Märkused 16.01.2025

Projekti nimetus: Rae küla, Kiivita 1 kinnistute ja lähiala detailplaneeringu ala järgsete ühisveevärgi ja -reoveekanalisatsiooni liitumisrajatiste ning ühendustorustike projekteerimistööd

Koostas: Skepast&Puhkim OÜ, töö nr 24000094

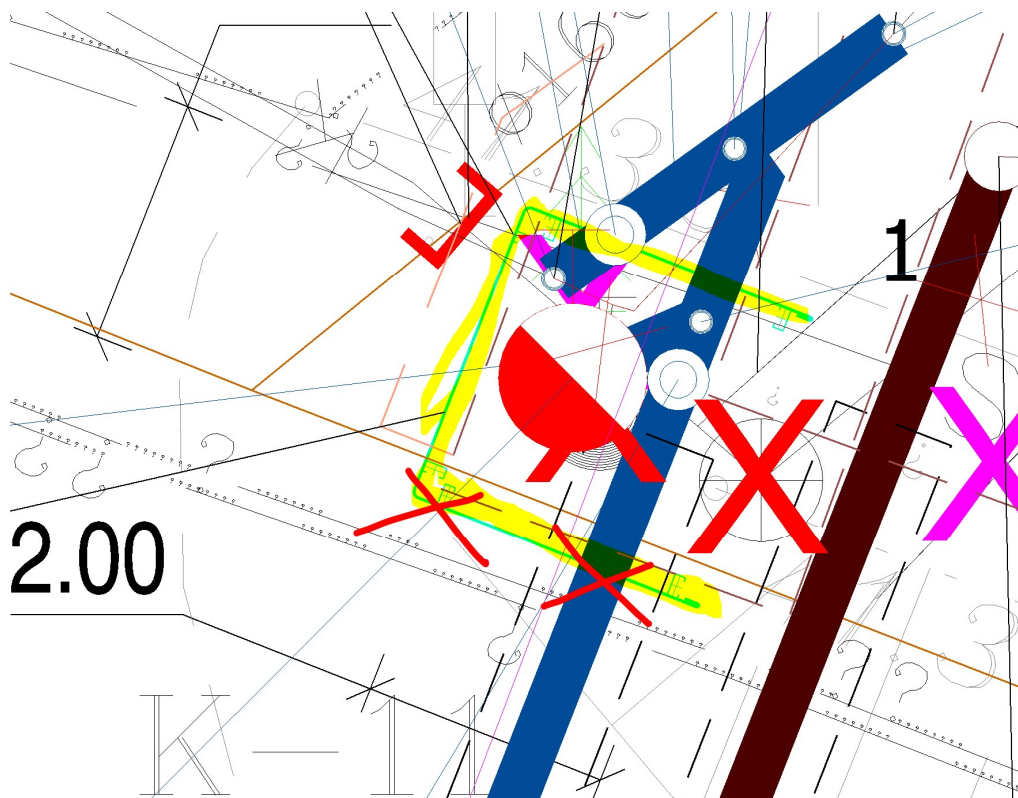
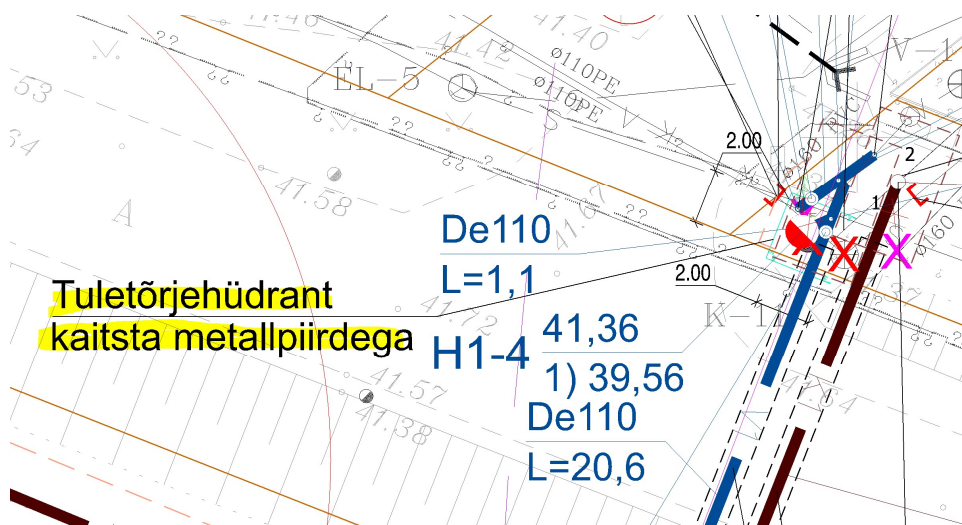
- Palume tuletõrjehüdrandi kaitseks piiret Transpordiameti maaüksusele mitte rajada.

Lisaks palume võimalusel kaaluda antud metallpiirde rajamata jätmist, kuna Transpordiameti hinnangul nõuetele vastavat teeipiiret antud asukohta paigaldada ilmselt ei saa. Samuti jääb metallpiire kindlasti tee hooldust segama. Lisaks juhime tähelepanu, et metallpiirde lahendus võib jääda takistama Päästametil hüdrandi kasutamist.

Oleme seisukohal, et võib-olla piisaks plastikust tähispostist, et hüdrant esile tuua sh teehooldussõidukitele.

- Palume korrigeerida IKÕ plaane.
Palume kontrollida tabelis esitatud katastriüksuste tunnuste ja nimetuste vastavust.
